Commission économique pour l'Europe

Groupe de travail de l'unification des prescriptions
techniques et de sécurité en navigation intérieure

Projet d'amendement aux Directives relatives à la signalisation et au balisage des voies navigables (Résolution n° 59, révisée)

Note du secrétariat

Figure 1a

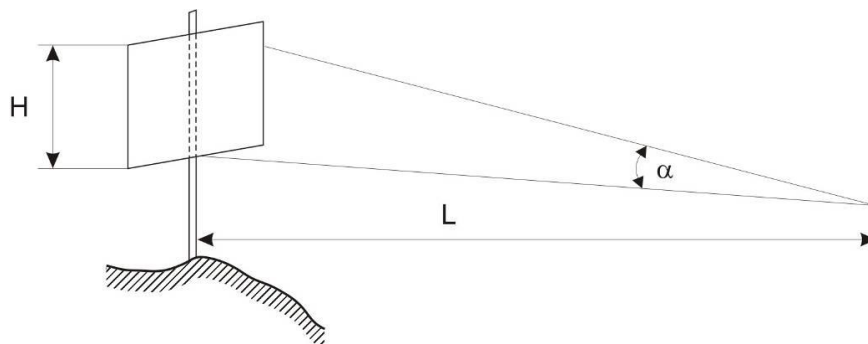
3.8 De jour, ~~l'angle de visibilité le plus grand doit être compris entre 3,5° et 5° pour les formes simples (carrés, triangles, cercles, etc.)~~ **l'angle visuel minimal exigé pour identifier des formes simples (cylindre, cône, sphère) varie entre 3 et 5 minutes angulaires** et entre 5° et 8° **minutes angulaires** pour les formes complexes (nombres, lettres, etc.). ~~Afin que le conducteur puisse reconnaître la forme du signal (sans instrument optique) à des distances et dans des conditions de visibilité appropriées, il ressort de ce qui précède que la formule suivante peut être utilisée pour calculer les dimensions du signal.~~ **Pour permettre aux conducteurs d'identifier une** marque de jour à l'œil nu (sans instruments optiques auxiliaires de rapprochement) à des distances et dans des conditions de visibilité correspondantes, la formule suivante peut être utilisée pour calculer les dimensions minimum exigées des formes simples et complexes:

Figure 2

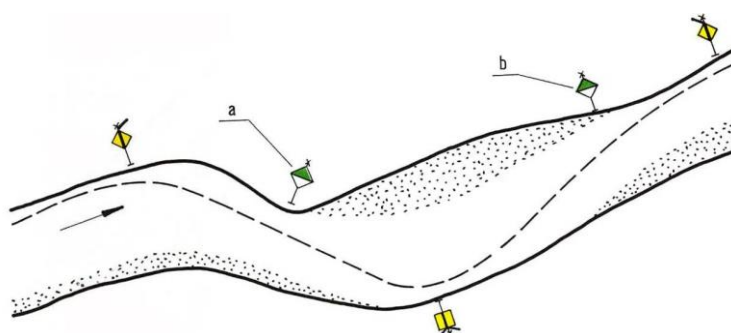
4.2.1.5²³ Lorsque la distance entre deux signaux de traversée voisins est supérieure à la visibilité calculée et que ~~la ligne de navigation le chenal~~ passe à proximité de la rive, le ~~signal~~ feu côtier lumineux, qui marque également la position ~~de cette ligne du chenal~~, doit être installé entre les deux signaux de traversée voisins (fig. 2, signal a). Un ~~signal~~ feu côtier lumineux³ doit également être installé lorsque le chenal² passe à proximité de la rive (fig. 2, signal b).

²³ Note du secrétariat: ce paragraphe a été supprimé dans le document ECE/TRANS/SC.3/2015/5.

Figure 4

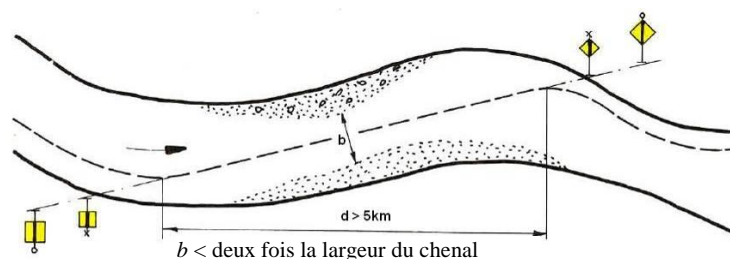
4.2.1.7²⁴ Si, dans le cas de traversées plus longues, le chenal² croise la partie centrale du cours d'eau ou passe abruptement d'une rive à l'autre, alors deux signaux de traversée peuvent être installés de chaque côté du chenal afin de mieux baliser la traversée, comme il est indiqué à la figure 4.

²⁴ Note du secrétariat: il est proposé de remplacer ce paragraphe par le texte du paragraphe 4.2.1.6 du document ECE/TRANS/SC.3/2015/5.

Figure 5

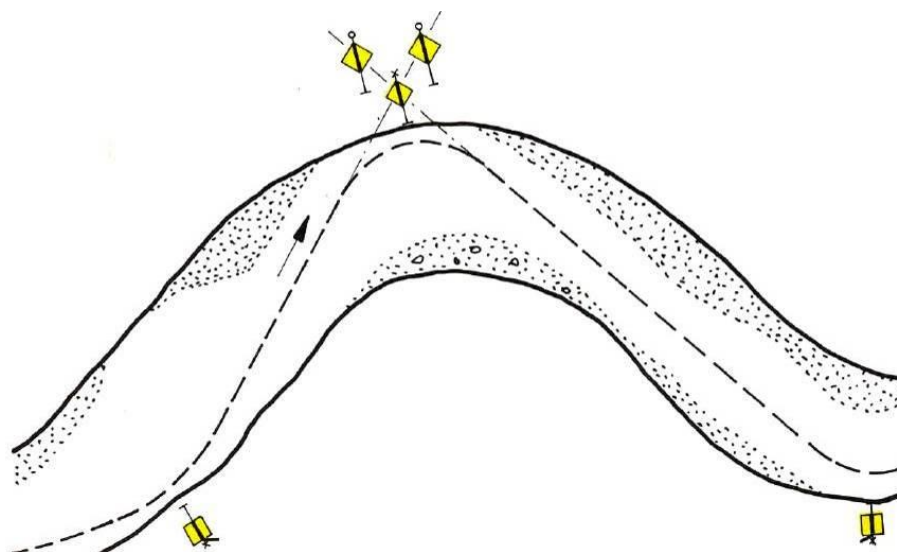
4.2.1.8²⁵ Dans les sections où ~~la ligne de navigation~~ **le chenal** retransverse vers la rive opposée immédiatement après une première traversée, trois signaux de traversée (le signal antérieur devrait être composé de deux panneaux) doivent obligatoirement être installés (fig. 5). Dans ce cas, les feux des signaux de traversée postérieurs devraient être dirigés exactement dans l'axe du chenal: l'un vers l'amont, l'autre vers l'aval.

²⁵ Note du secrétariat: il est proposé de remplacer ce paragraphe par le texte du paragraphe 4.2.1.7 du document ECE/TRANS/SC.3/2015/5.

a) A.16

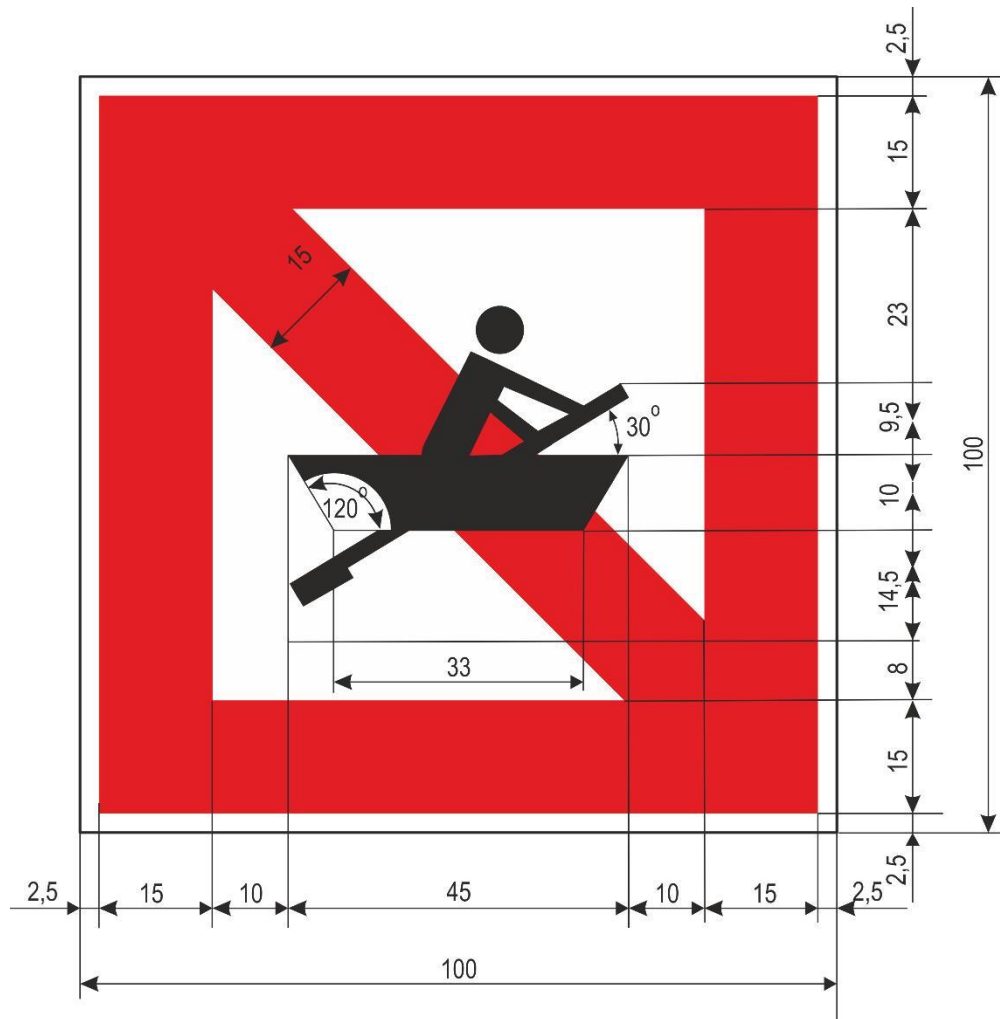
14. Remplacer les croquis existants par les suivants:
